U.prot DVADEC-2013-0000107 del 17/04/2013

**VISTA** la domanda di pronuncia di compatibilità ambientale del progetto di realizzazione delle nuove opere di regolazione per la messa in sicurezza del Lago di Idro ricadente nel territorio del comune di Idro (BS), presentata dalla Società Infrastrutture Lombarde S.p.A., con sede legale in via Pola 12/14, 20124 Milano, con nota prot. ENE-230511-1 del 23 maggio 2011, acquisita al prot. DVA-2011-12581 in data 25 maggio 2011 e successivamente perfezionata con la nota prot. ENE-200611-1 del 20 giugno 2011, acquisita al prot. DVA-2011-15018 in data 22 giugno 2011;

**RAPPORTO ISTRUTTORIO  
SU INTEGRAZIONI E MODIFICA PROGETTUALE  
progetto definitivo VIA-2011-05**

Figura 10: pianta imbocco galleria come da ultima proposta progettuale.

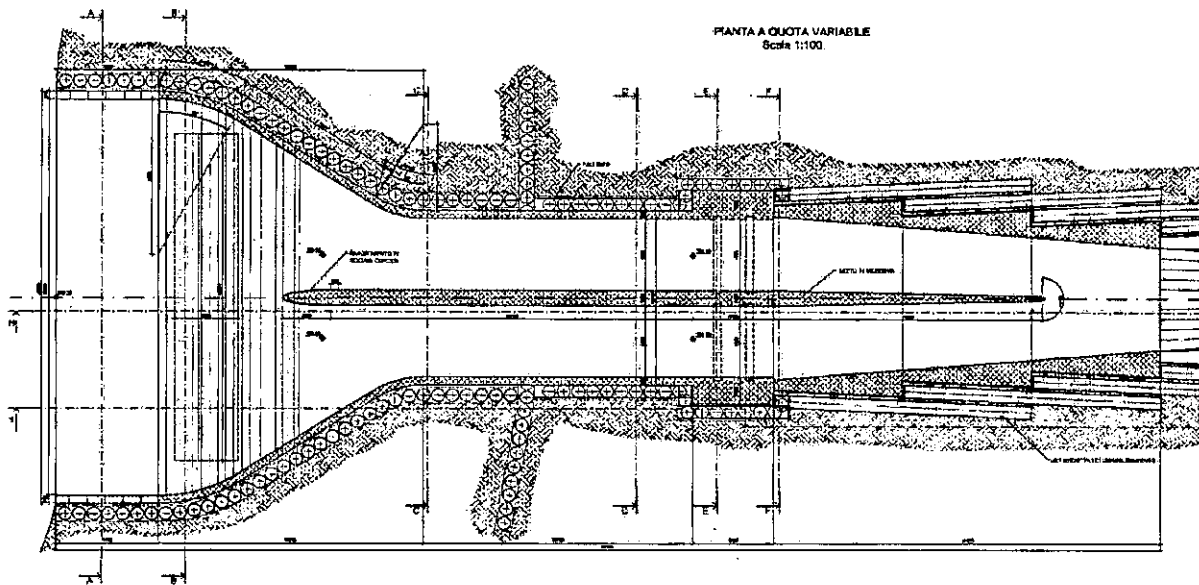
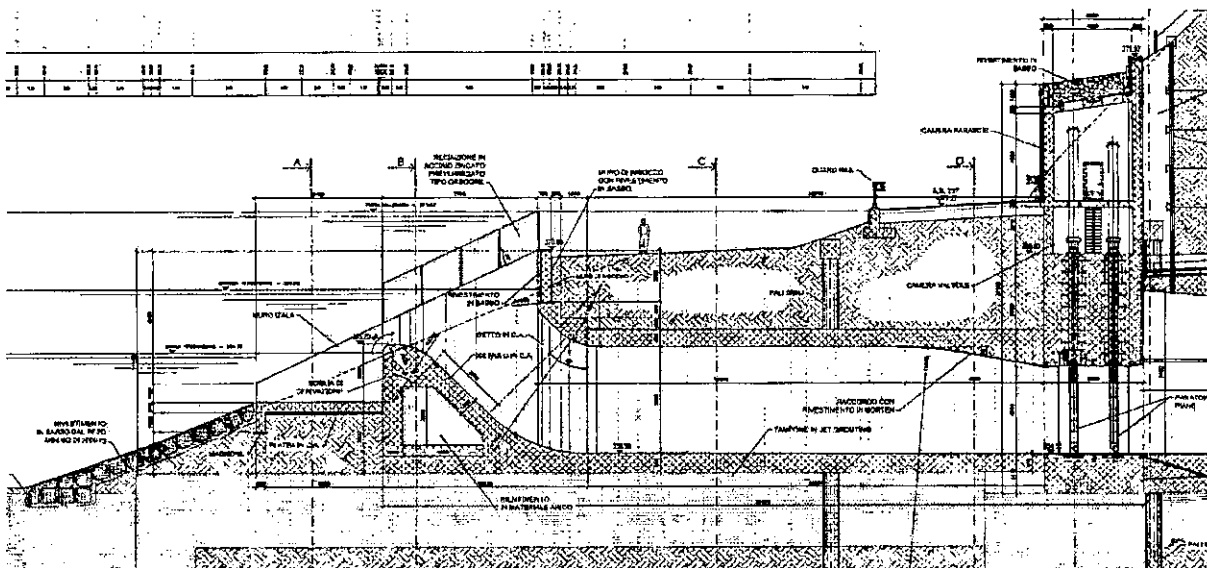
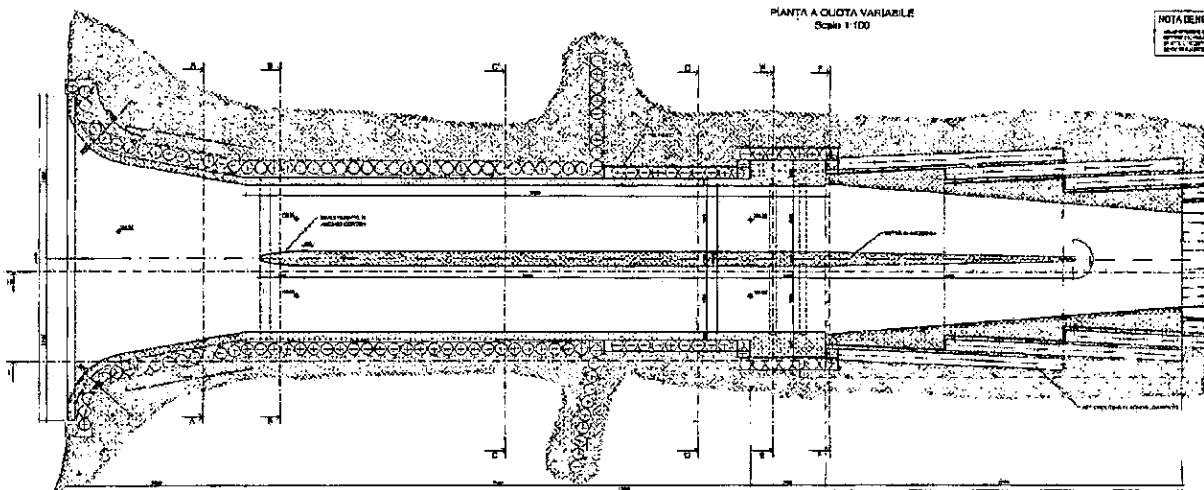
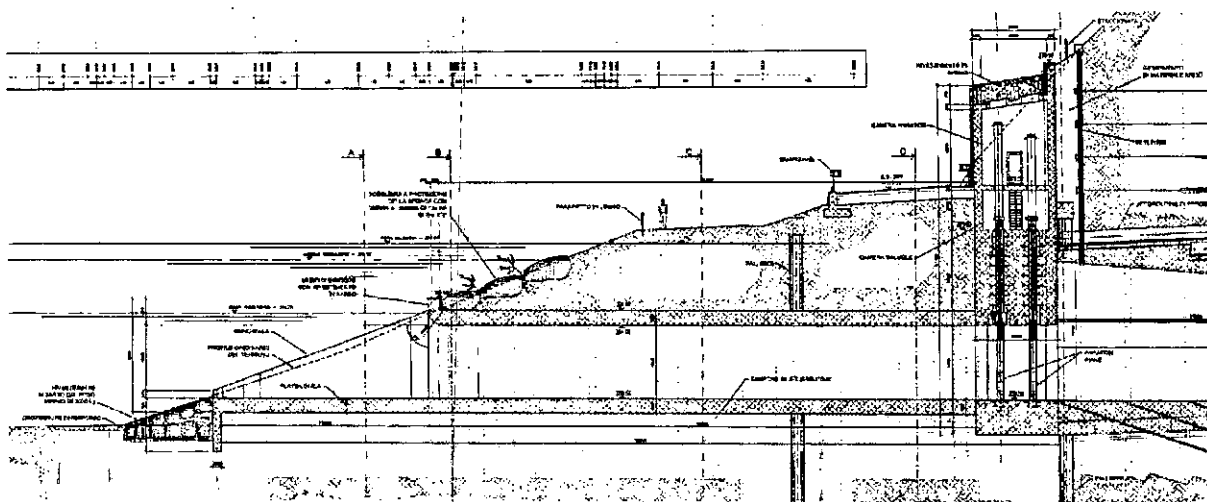
La modifica progettuale presentata nelle integrazioni di giugno 2012 prevede l'eliminazione della soglia con ciglio di sfioro a quota 365,20 m slm, posizionata all'imbocco della galleria di scarico. La nuova versione progettuale non comporta ulteriori rilevanti modifiche agli interventi in progetto.

Tale modifica rende più funzionale il sistema di scarico delle acque dall'invaso migliorando le caratteristiche idrauliche del manufatto rispetto alla precedente versione progettuale. L'eliminazione della soglia a quota 365,20 all'imbocco della galleria consente infatti l'effettuazione di svasi preventivi del bacino sino alla quota di minima regolazione fissata a 364,75 m slm, facendo funzionare la galleria sempre sotto battente e dunque migliorando l'entità e la tempistica di tali svasi; si osserva peraltro come all'interno delle quote di gestione del lago (364,75 – 368 m slm) la galleria non scaricherà mai la massima portata

La modifica progettuale da ultimo proposta, andando ad eliminare la soglia posizionata all'imbocco della galleria di scarico, rende più funzionale tutto il sistema di scarico delle acque dall'invaso migliorando le caratteristiche idrauliche del manufatto. L'eliminazione della soglia consente infatti di poter scaricare portate elevate ancora all'inizio dell'evento, con tiranti idrici nel lago relativamente contenuti. La seguente tabella mostra le portate scaricabili (desunte dal progetto) dalla nuova galleria nella prima soluzione progettuale (con soglia) e in quella prevista dalle integrazioni (senza soglia) tra le quote 365,00 m slm e 368,00 m slm.

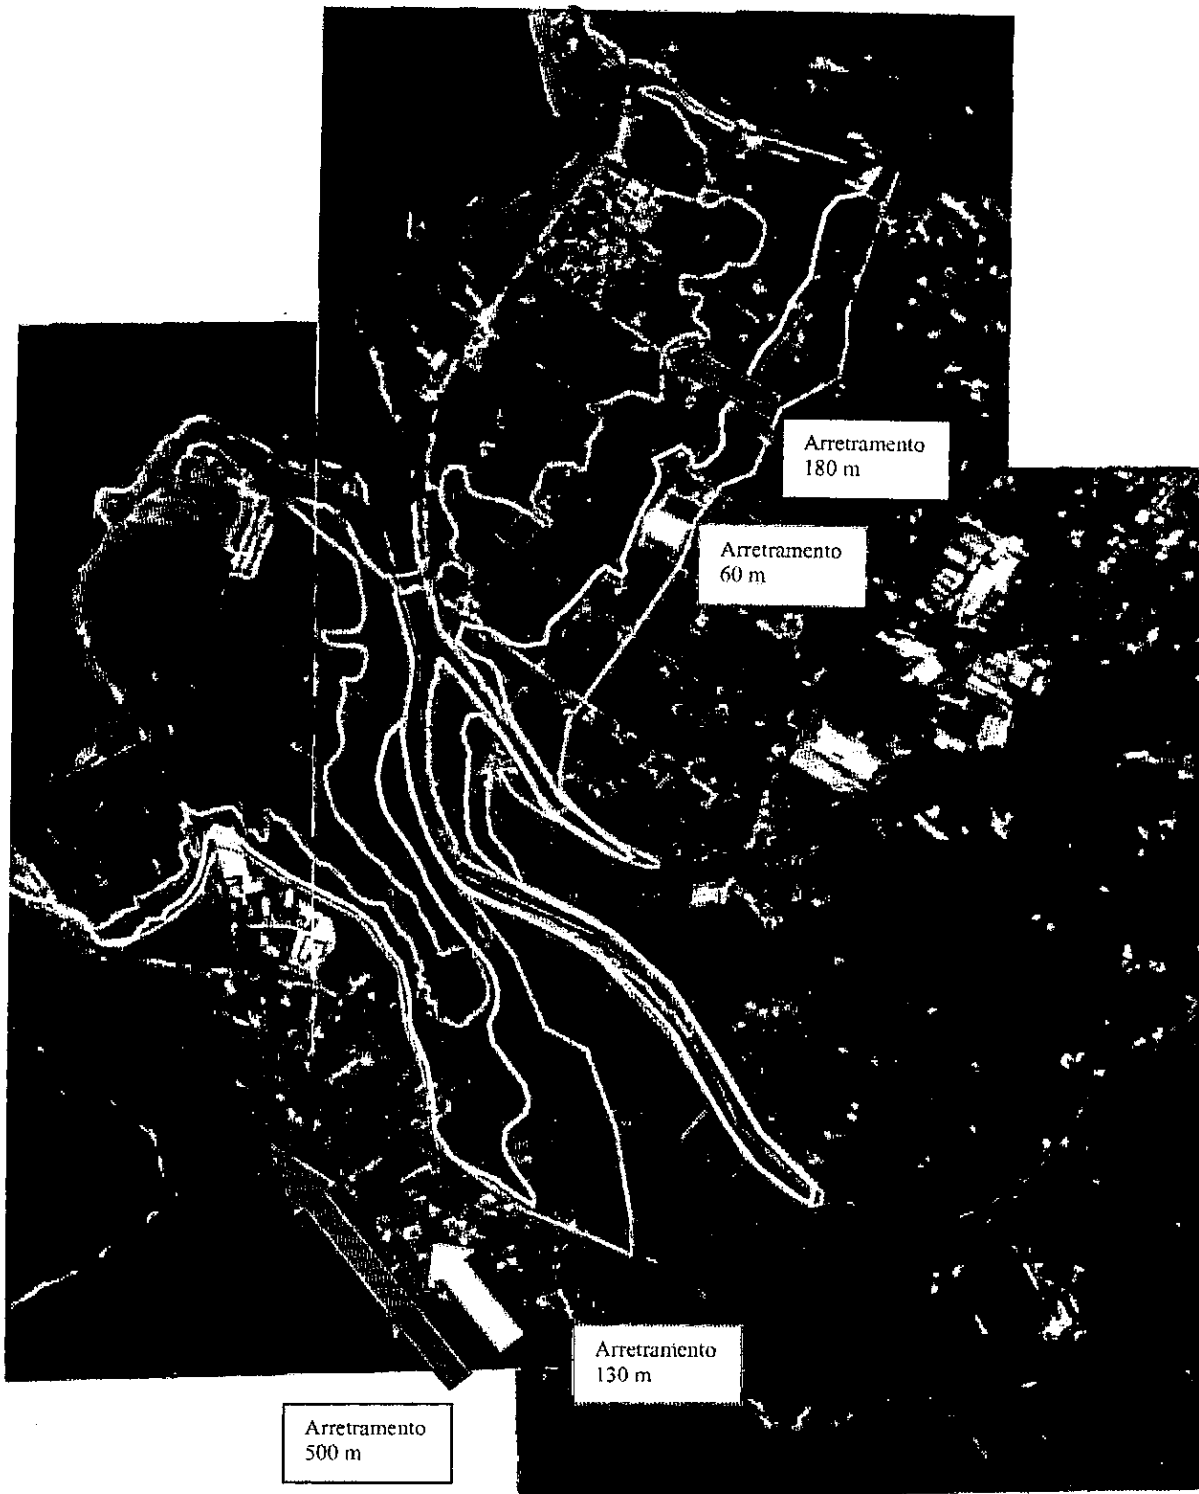
La seguente planimetria riporta, per la zona trentina del lago, i livelli di **piena millenaria**, con **colmo singolo**, con **svassi preventivi del lago** alla minima regolazione, nei seguenti scenari:

- stato di fatto in assenza di frana - AZZURRO
- stato di progetto con soglia di fronte all'imbocco della galleria - GIALLO
- stato di progetto senza soglia di fronte all'imbocco della galleria - VERDE

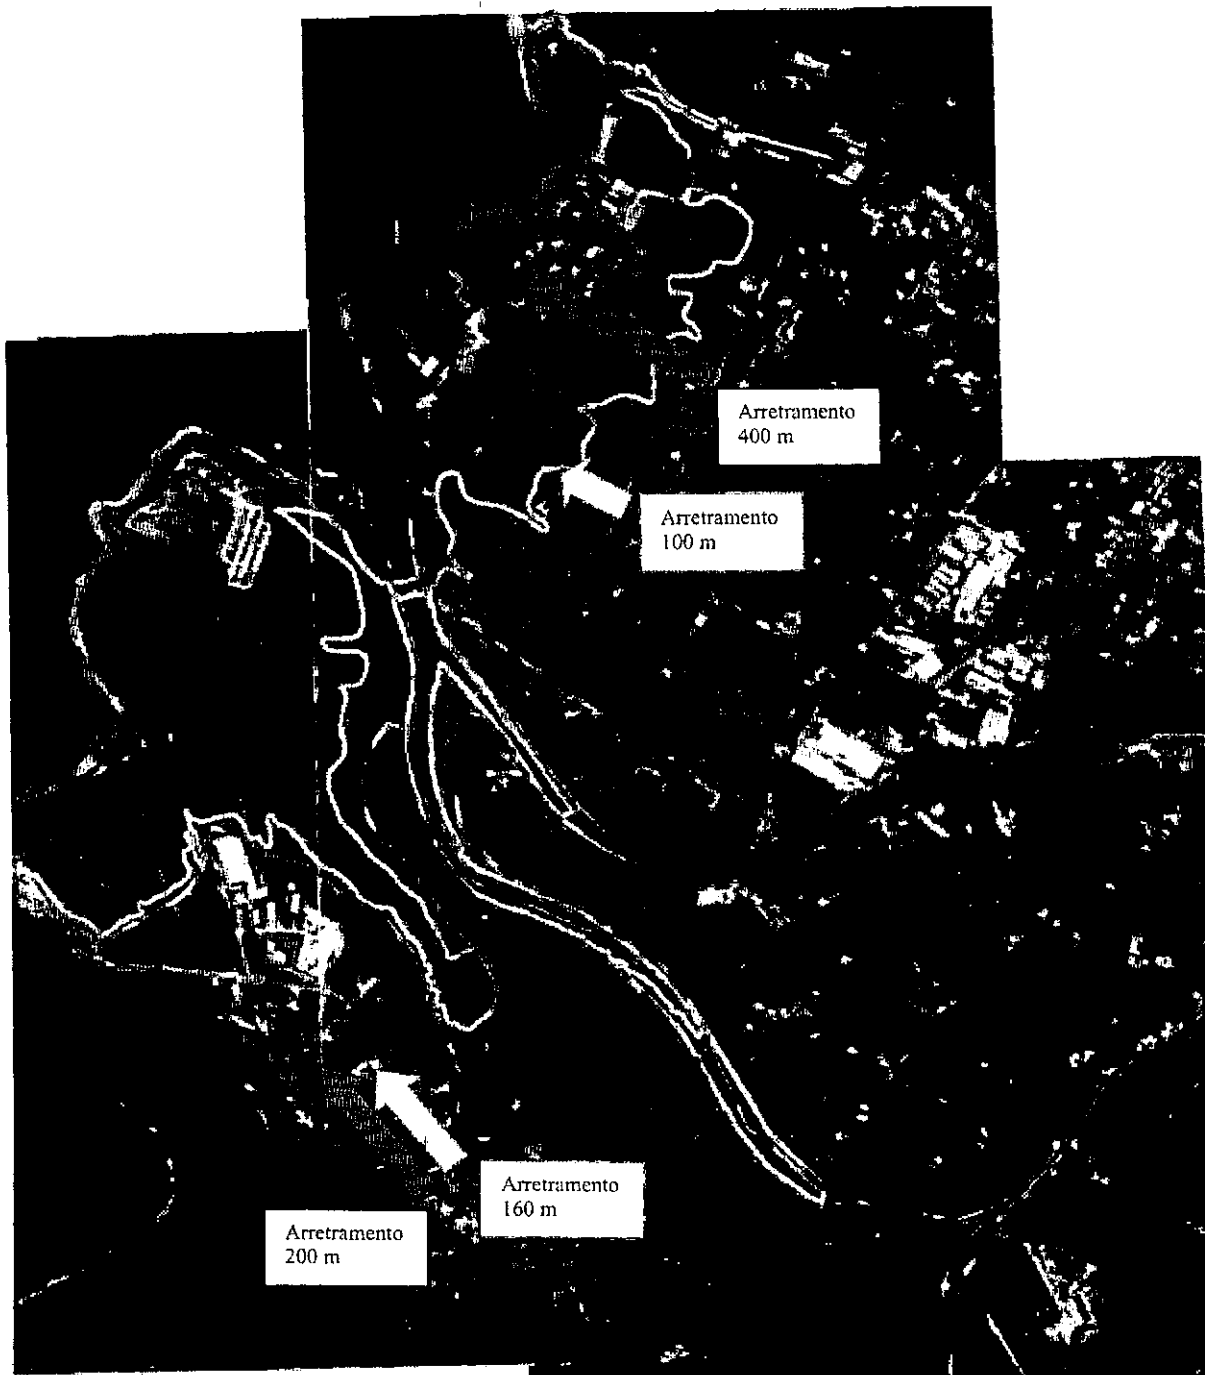
Analogamente, la seguente planimetria riporta per la zona trentina del lago i livelli di piena duecentennale, con colmo singolo, con syasi preventivi del lago alla minima regolazione, nei seguenti scenari:

- stato di fatto in assenza di frana - AZZURRO
- stato di progetto con soglia di fronte all'imbocco della galleria - GIALLO
- stato di progetto senza soglia di fronte all'imbocco della galleria - VERDE

Di fronte ad una piena caratterizzata da una limitata durata ed una forte intensità (singolo colmo) i sovralti nel lago sono fortemente correlati al livello idrico dello specchio liquido ad inizio dell'evento meteorologico. Le seguenti tabelle confrontano l'innalzamento dei livelli di piena partendo dalla quota di massima regolazione (senza svaso preventivo) e dalla minima (con svaso preventivo):
